改善箇所説明図

改善の内容

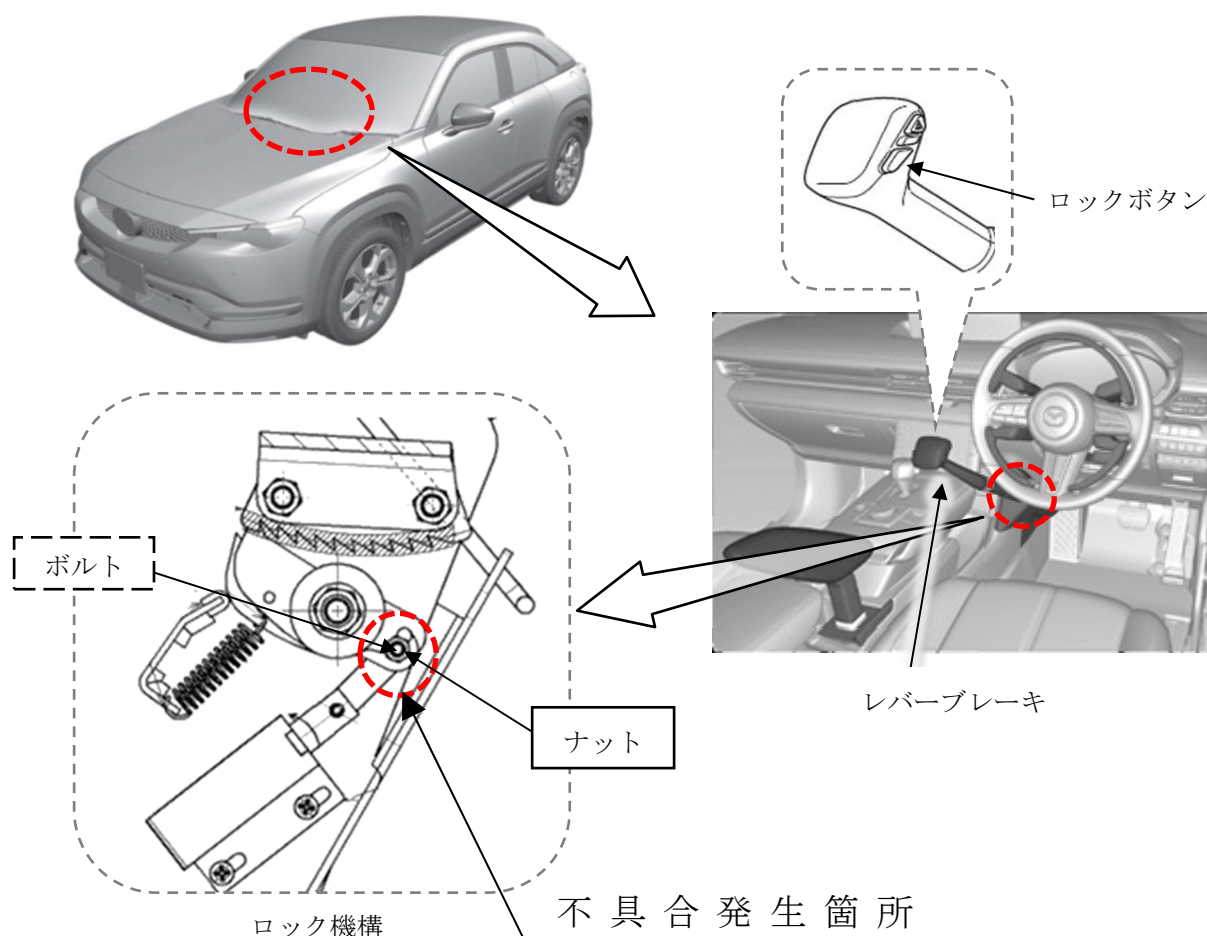
福祉車両（手動運転装置付車）のレバーブレーキにおいて、ブレーキを保持するためのロック機構を固定するナットの締め付けが不適切なため、緩むことがある。そのため、そのまま使用を続けた場合、レバーブレーキをロックしにくくなり、最悪の場合、ナットが外れてロックできなくなるおそれがある。

全車両、締め付けボルトを対策品に交換し、正規トルクで締め付ける。

識別：左リアドア・ロアヒンジ取付けボルト（下側）の頭に黄ペンを塗布する。
